DODATEK č. 4

č. 11206/2023

**„Rekonstrukce sportovního hřiště v areálu Základní školy
Heřmanův Městec, nám. Míru 1“**

Dodatek technické zprávy

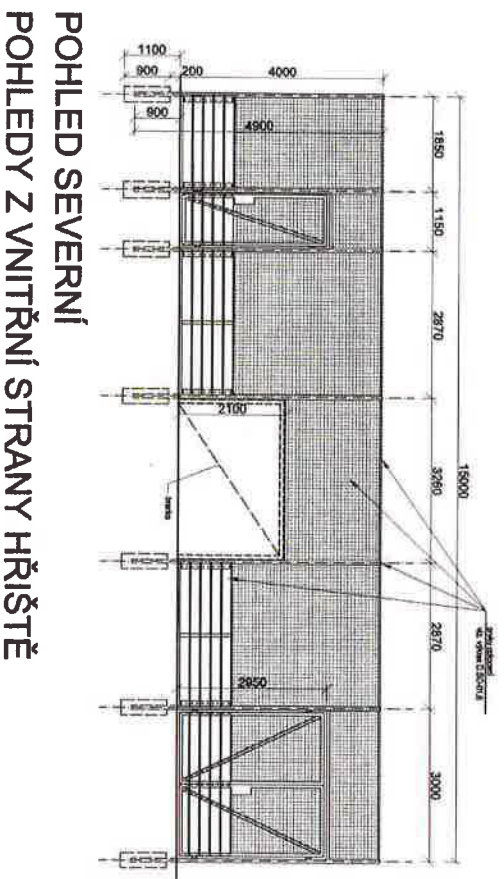
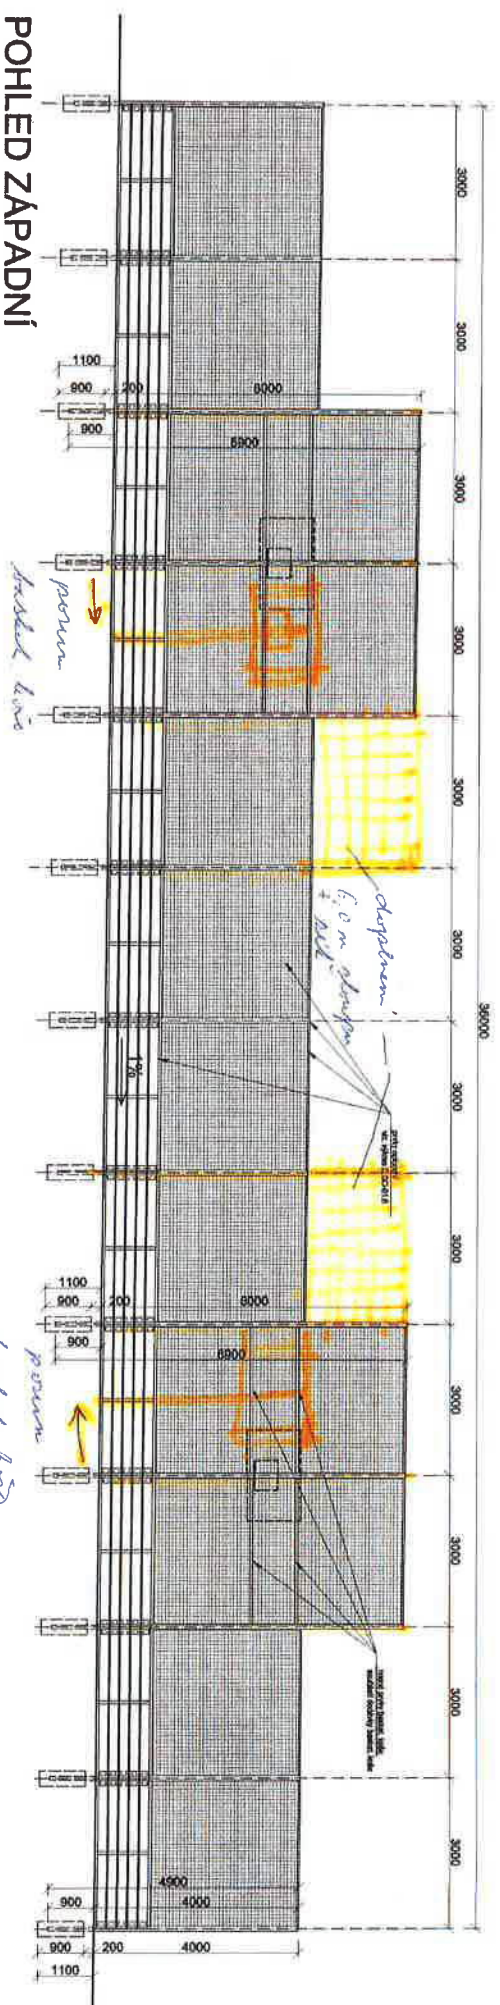
1. Původně navržená konstrukce pro uchycení konstrukce basketbalového koše - dvojice horizontálních ocelových profilů kotvených na sloupech hrazení – byla nahrazena samostatně stojící konzolovou ocelovou konstrukcí. Konstrukce bude přes pouzdro založena do betonové patky vně hrací plochy.

Tato změna konstrukce basketbalového koše si vynutila úpravu hrazení na západní straně hřiště, kdy dvě třímetrová pole hrazení byla zvýšená ze 4,0 metru na 6,0 metru. Kvůli tomu byly také nahrazeny dva čtyřmetrové sloupy šestimetrovými.
